志賀原子力発電所適合性審査資料
SK2-地052-01
2022年4月13日

# 志賀原子力発電所2号炉 敷地の地質・地質構造について

敷地内断層の活動性評価  
(コメント回答)

2022年4月13日  
北陸電力株式会社

## 【鈹物脈法 敷地内断層と福浦断層との比較結果】

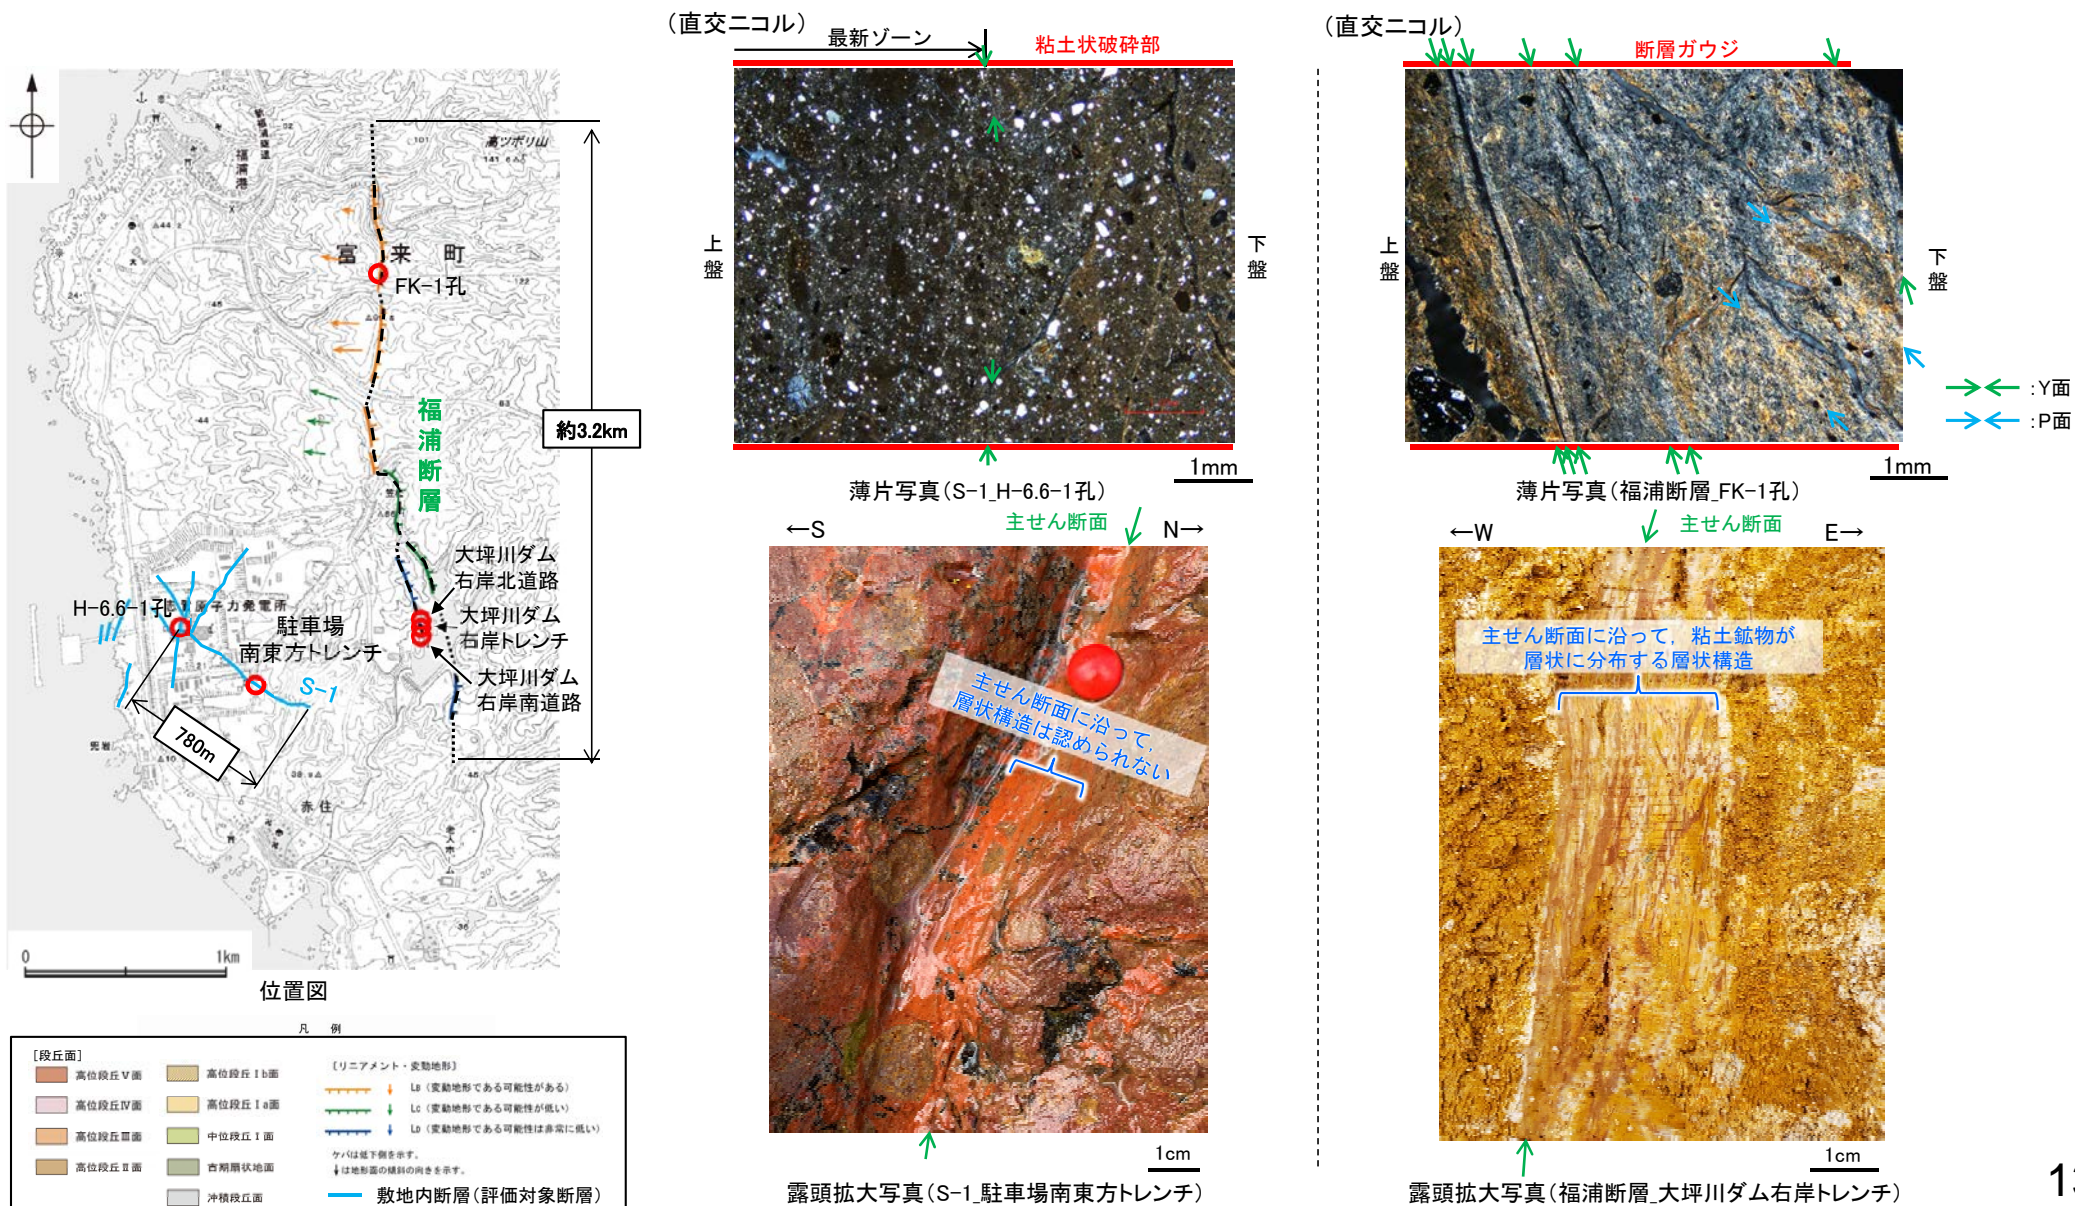
124	敷地内断層との比較に用いている福浦断層の薄片観察結果については、含まれる変質鉱物の種類の分析結果も含めて、より詳細に説明すること。また、断層中に認められる積層構造について、薄片観察に加え、露頭での観察結果についても詳細に記載すること。	<ul style="list-style-type: none"> <li>・露頭調査の結果、敷地内断層では第四系に変位・変形を与えていないのに対し、活断層では第四系に変位・変形を与えている。</li> <li>・露頭調査及び薄片観察の結果、敷地内断層の破碎部では、活断層のような明瞭な複合面構造や層状構造は認められず、Y面は連続性に乏しく不明瞭である。</li> <li>・薄片観察の結果、敷地内断層はY面(最新面)を横断して分布する粘土鉱物(I/S混合層)変位・変形を与えていないのに対し、福浦断層は粘土鉱物(I/S混合層)に変位・変形を与えている。</li> </ul>

- 敷地内断層と福浦断層との薄片観察結果を比較した結果、敷地内断層はY面(最新面)を横断して分布する粘土鈹物(I/S混合層)に変位・変形を与えていないのに対し、福浦断層は断層ガウジ中の粘土鈹物(I/S混合層)に変位・変形を与えている。
- また、薄片観察に加え、露頭においても詳細に観察を行った結果、敷地内断層では層状構造は認められないのに対し、福浦断層では層状構造が確認され、繰り返し活動した構造が認められる。
- 以上より、敷地内断層の破碎部は層状構造が認められない等、活断層と異なる破碎部性状を有しており、敷地内断層の最新活動はI/S混合層(少なくとも後期更新世以降に生成したものではない)の生成以前と評価したとことと整合的である。

## 【白色脈と第四系との関係】

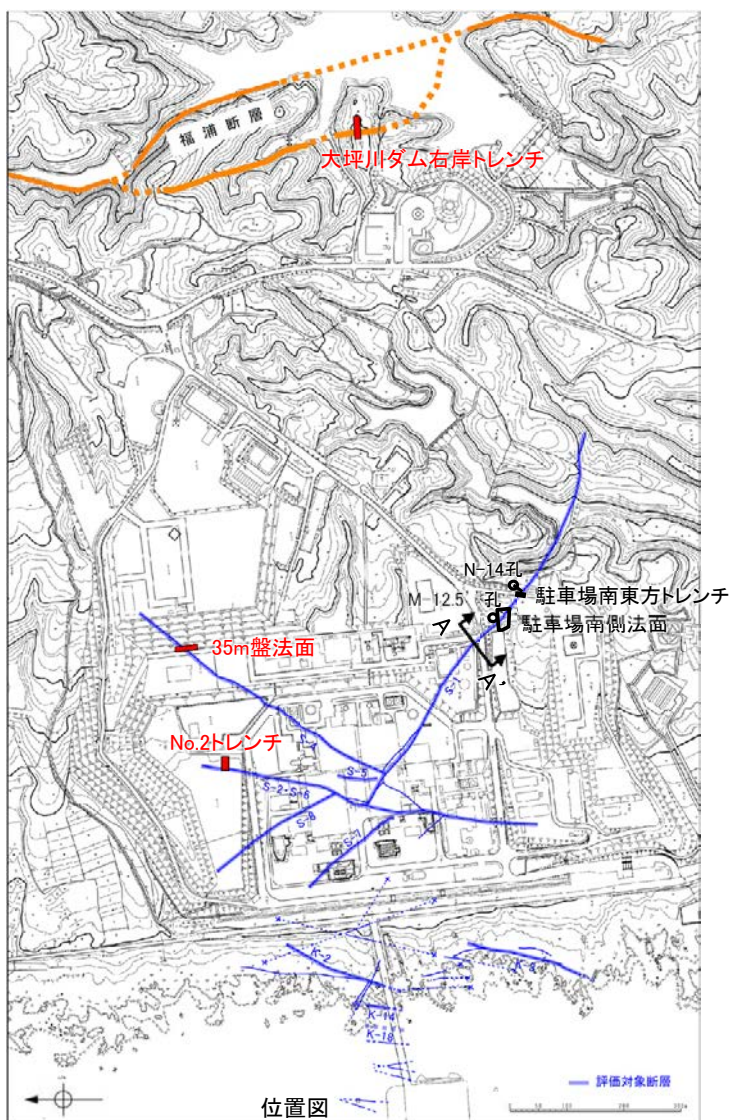
No	コメント	回答概要	記載頁
110	敷地の変質鉱物と第四系との関係について、安山岩中の割れ目に認められる白色脈とその直上の堆積物の関係をより詳細に説明すること。	<ul style="list-style-type: none"> <li>・No2トレンチ、35m盤法面及び大坪川ダム右岸トレンチを観察した結果、穴水累層中の割れ目に認められる白色脈は穴水累層の上で削剥され、上位の第四系に覆われており、第四系には認められないことを複数箇所を確認した。また、各壁面のスケッチを現状に合わせて修正した。</li> </ul>	P.104～113
116	穴水累層中に認められる白色脈と第四系の関係について、露頭での再観察等、より詳細なデータを示すこと。		
111	敷地の変質鉱物が地下深部で生成後に隆起したとする評価に関して、能登半島周辺の地質構造に関する既往知見との関係を整理すること。	<ul style="list-style-type: none"> <li>・能登半島周辺の地質構造について文献調査を実施した結果、敷地周辺一帯は中期中新世以前に沈降し、中期中新世以降に隆起する環境を経たものとされており、敷地の変質鉱物が地下深部で生成し、その後隆起して現在の位置で確認されているものと判断したと総合的である。</li> </ul>	P.97, 98
112	敷地の安山岩の変質時期の説明において、生成環境の検討を行っているが、敷地周辺に分布するほぼ同時期(新第三紀)の堆積岩の変質状況についても確認すること。	<ul style="list-style-type: none"> <li>・敷地周辺一帯が同じような環境下で変質を被ったと判断したことについて、敷地周辺の穴水累層に加え、その周辺の新第三紀堆積岩の変質状況を調査した結果、敷地で確認される変質鉱物(I/S混合層)が分布することを確認した。</li> </ul>	P.97, 99～103
113	薄片観察における最新面の認定及び碎屑岩脈の分布形状の評価について、観察範囲の拡大等により、観察結果をより詳細に記載し、説明性を高めること。	<ul style="list-style-type: none"> <li>・資料で示す薄片観察範囲を広げる等して、最新面を認定した根拠を記載した。 (S-1のH-6.7'孔, S-5のR-8.1-1-3孔, S-7のH-5.7'孔)</li> <li>・資料で示す薄片観察範囲を広げ、碎屑岩脈周辺の状況を示し、基質との違いを記載した。 (S-1のM-12.5'孔)</li> </ul>	P.182, 205, 338, 340, 364

- No.2トレンチ、35m盤法面及び大坪川ダム右岸トレンチを観察した結果、穴水累層中の割れ目に認められる白色脈は穴水累層の上面で削剥され、上位の第四系に覆われており、第四系には認められないことを複数箇所を確認した。この白色脈には、主に風化変質鉱物であるハロイサイトが認められた。
- 駐車場南側法面～駐車場南東方トレンチでは、ボーリング孔(M-12.5"孔、N-14孔)では変質鉱物であるI/S混合層が認められ、駐車場南側法面下部ではI/S混合層とハロイサイトが共存し、地表付近ではI/S混合層は認められず主に風化変質鉱物であるハロイサイトが認められた。このことから、地表付近の風化変質鉱物であるハロイサイトは、段丘面形成以降の風化により、I/S混合層が検出されなくなったものと判断した。

- 穴水累層中に認められる白色脈は、第四系との切り合い関係から、第四系よりも古い時期に形成されたと判断した。この白色脈は、地表付近では風化変質が進んでいるものの、風化変質前はI/S混合層であった可能性がある。
- このことは、敷地で確認される変質鉱物(I/S混合層等)は少なくとも後期更新世以降に生成したものではないとの評価(P.56)と整合的である。

## 【S-2・S-6 上載地層法 層理の傾斜データ分析】

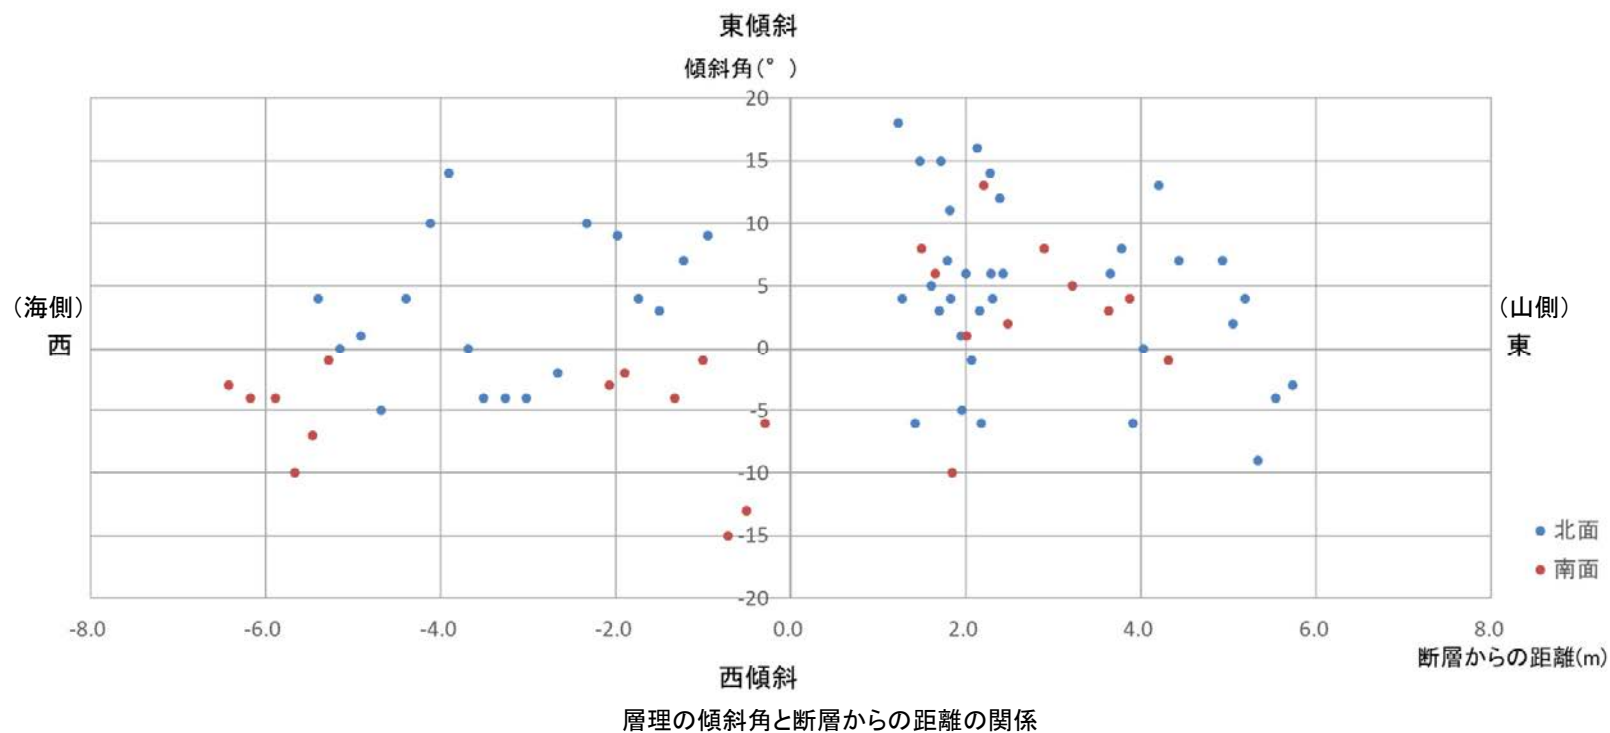
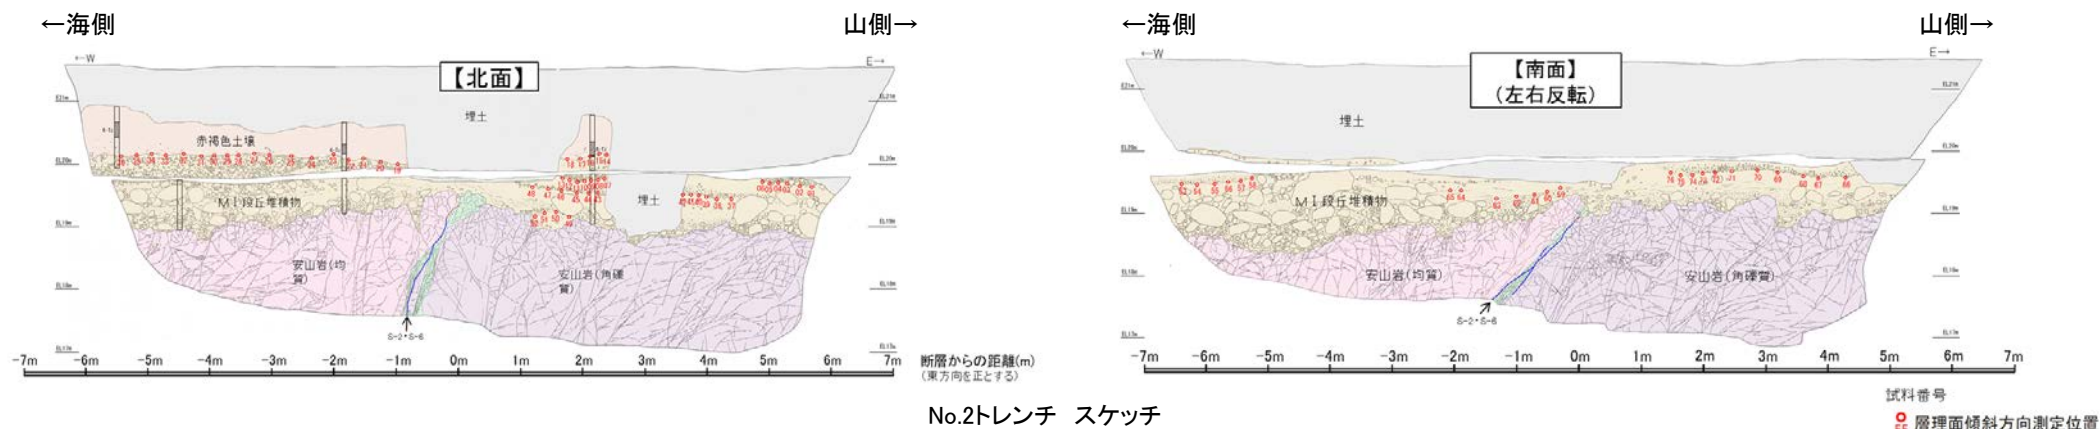
区分	No.	コメント			回答	備考
		開催回	日付	内容		
変質鉱物の年代評価	110	第935回	2021.1.15	敷地の変質鉱物と第四系との関係について、安山岩中の割れ目に認められる白色脈とその直上の堆積物の関係をより詳細に説明すること。	今回説明	No.116と合わせて回答
変質鉱物の年代評価	111	第935回	2021.1.15	敷地の変質鉱物が地下深部で生成後に隆起したとする評価に関して、能登半島周辺の地質構造に関する既往知見との関係を整理すること。	今回説明	
変質鉱物の年代評価	112	第935回	2021.1.15	敷地の安山岩の変質時期の説明において、生成環境の検討を行っているが、敷地周辺に分布するほぼ同時期(新第三紀)の堆積岩の変質状況についても確認すること。	今回説明	
鉱物脈法(薄片観察)	113	第935回	2021.1.15	薄片観察における最新面の認定及び砕屑岩脈の分布形状の評価について、観察範囲の拡大等により、観察結果をより詳細に記載し、説明性を高めること。	今回説明	No.123と合わせて回答
鉱物脈法(薄片観察)	114	第935回	2021.1.15	敷地内断層と、周辺の活断層である福浦断層の破碎部の性状の比較について、福浦断層の露頭観察結果、薄片のサンプリング位置等を示したうえで、福浦断層との違いについてより詳細な説明を加えること。	今回説明	No.124と合わせて回答
鉱物脈法(K-3)	115	第935回	2021.1.15	K-3のM-2.2孔の薄片観察結果について、最新面の認定に関するデータの拡充を行い、根拠の充実を図ること。	今回説明	
変質鉱物の年代評価	116	現地調査	2021.11.18, 19	穴水累層中に認められる白色脈と第四系の関係について、露頭での再観察等、より詳細なデータを示すこと。	今回説明	No.110と合わせて回答
上載地層法(S-2・S-6)	117	現地調査	2021.11.18, 19	No.2トレンチでは、断層活動の影響により地層が山側に傾斜している可能性も考えられるため、上載地層の傾斜方向や礫の長軸の傾斜方向の説明にあたっては、S-2・S-6との位置関係も考慮した分析を行うこと。	今回説明

○No.2トレンチ両面のM I 段丘堆積物中に認められる層理の傾斜方向と断層との関係を確認した結果、層理の傾斜方向は断層からの距離に関係なくばらつきが認められ、断層の直近で急傾斜となり断層から離れるにしたがって緩傾斜となるような傾向は認められない。

○ No.2トレンチのM I 段丘堆積物に、S-2・S-6の断層活動による変形を示唆する傾向は認められない。

### 【S-4 上載地層法 35m盤トレンチ追加掘削結果】

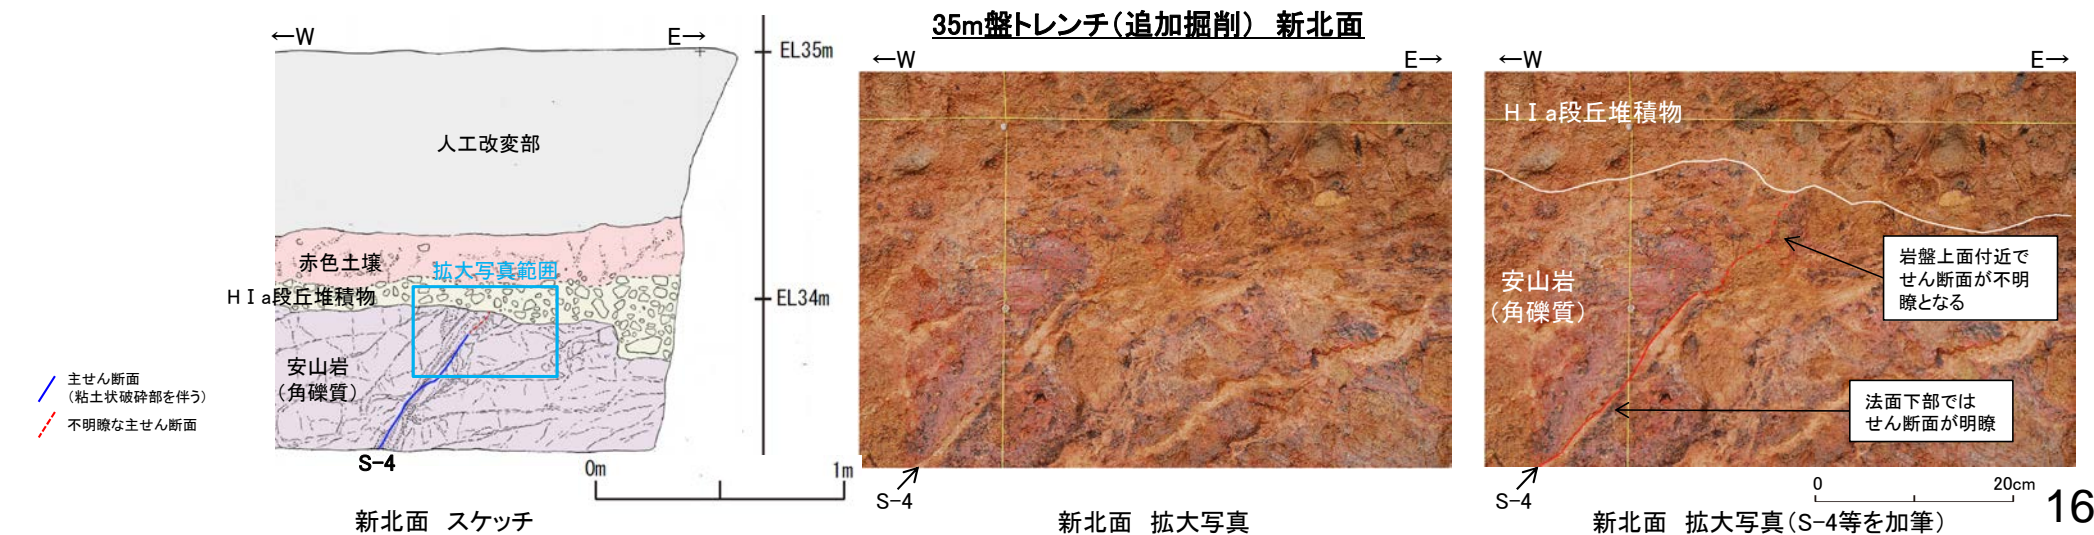
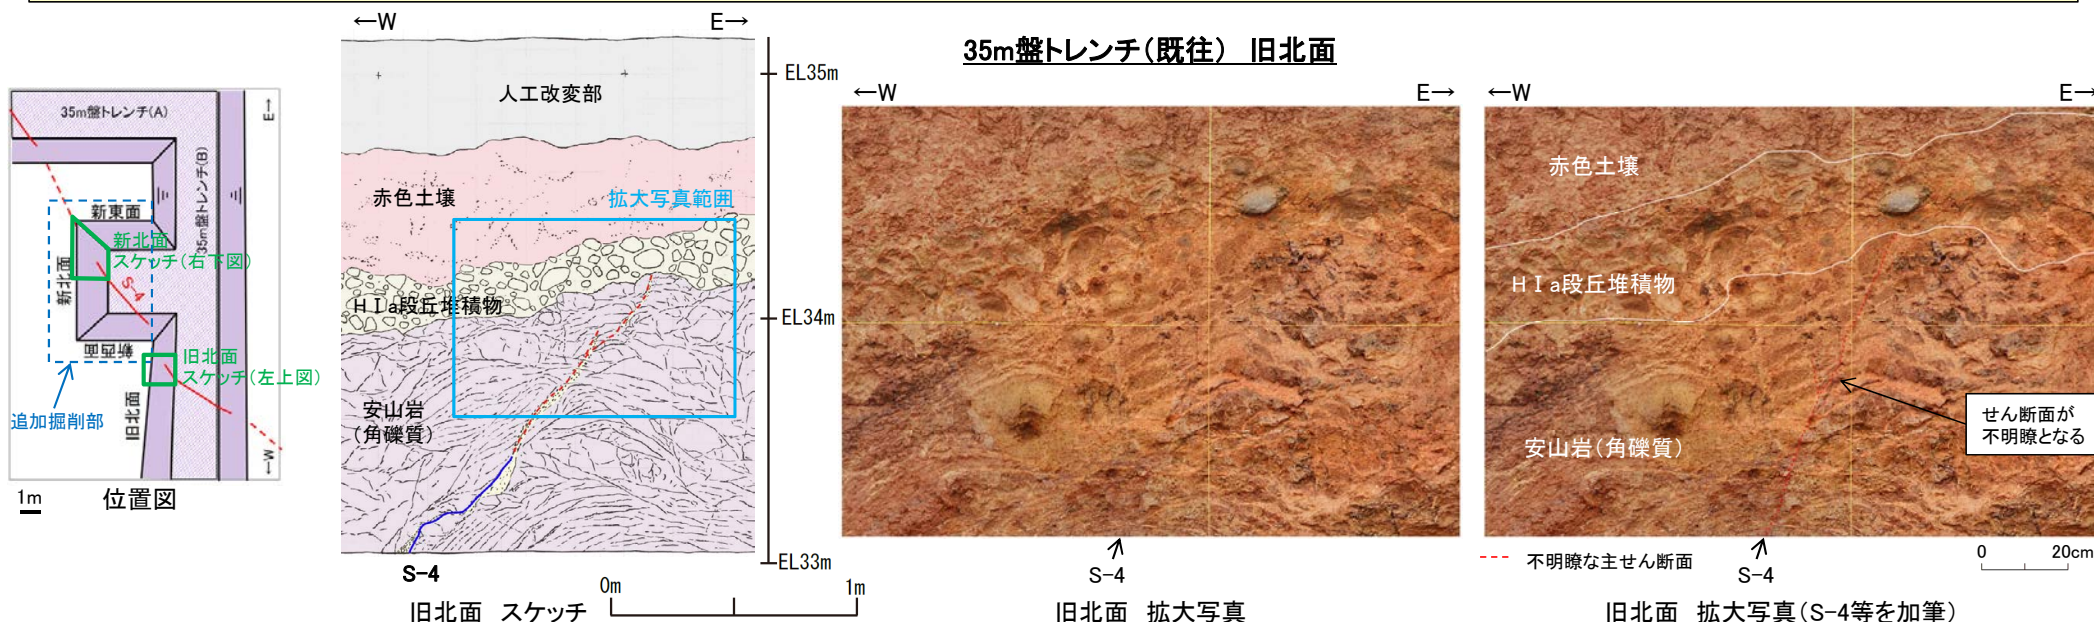
上載地層法(S-4)	118	現地調査	2021.11.18, 19	35m盤トレンチについて、当該地点で上載地層を用いた手法により活動性を評価するのであれば、断層位置が判別できる露頭を改めて示した上で、説明すること。また、岩盤と上載地層との境界部についても、認定根拠を具体的に示すこと。	今回説明	
上載地層法(S-4)	119	現地調査	2021.11.18, 19	35m盤法面の施工時の記録等があれば提示すること。	今回説明	
海岸部	120	現地調査	2021.11.18, 19	K-2とK-5の会合部のスケッチと写真及び現状が異なっているように見えるため、スケッチの作成時期やスケッチへの投影の方法が分かるように示すこと。	今回説明	
鉱物脈法(露頭・ボーリングコア)	121	現地調査	2021.11.18, 19	変質鉱物脈と断層との関係については、薄片観察に加え、露頭やボーリングコアでの目視レベルでも詳細な観察を行い、整理して説明すること。	今回説明	
ボーリングコア	122	現地調査	2021.11.18, 19	ボーリングコアで柱状図に記載していない軟質部や条線が認められる箇所について、連続する断層かどうか確認すること。 ・H-6.5' 孔の深度61.5m ・G'-1.5-30孔の深度36.6m ・H-6.5' 孔の深度76.7m	今回説明	
鉱物脈法(薄片観察)	123	現地調査	2021.11.18, 19	断層の最新面が不明瞭になっているものもあり、鉱物脈が明瞭に横断しているようには見えない箇所があるため、鉱物脈が最新面を横断するとの状況について、改めて追加観察を行うこと。 ・S-1(H-6.7' 孔)の面2 ・S-4(E-8.50'' 孔)の面2 ・S-5(R-8.1-1-3孔)の面1 ・S-7(H-5.7' 孔)の面2 ・K-3(M-2.2孔)の面1	今回説明	No.113と合わせて回答
鉱物脈法(薄片観察)	124	現地調査	2021.11.18, 19	敷地内断層との比較に用いている福浦断層の薄片観察結果については、含まれる変質鉱物の種類の分析結果も含めて、より詳細に説明すること。また、断層中に認められる積層構造について、薄片観察に加え、露頭での観察結果についても詳細に記載すること。	今回説明	No.114と合わせて回答

○旧北面では岩盤のタマネギ状風化の影響によりせん断面が不明瞭となっていたことから、追加掘削を実施した結果、新北面では岩盤の風化の影響が小さくなり、法面下部ではせん断面が明瞭に確認できるようになった。

○ただし、S-4の上方に分布するH I a段丘堆積物に変位・変形は認められないものの、S-4は岩盤上面付近で不明瞭となる。

○追加掘削を実施した結果、上載地層に変位・変形は認められないものの、断層が岩盤上面付近で不明瞭となる。

○よって、S-4の活動性については、建設時の調査であるS-4トレンチ、鉦物脈法による評価とあわせて、総合的に評価を行う。
